2 機種別編

2-1 一時プレス工程

リスクアセスメント総合まとめ表 （１次プレス～１次反転ドラムまで）

表 17 技術的保護方策の抜粋

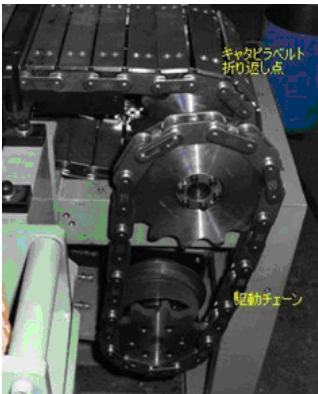
番号	初期リスク見積り時の状態	技術的方策実施後の再見積り時の状態	備考
D			カバー取付の対策がされていたが、キャタピラベルト折返し点隙間での引き込みの危険源を指摘した。 → カバー形状が改良された。
E			—
F			カバー取付の対策がされていたが、カバー隙間での巻き込みの危険源を指摘した。 → カバー形状が改良された。
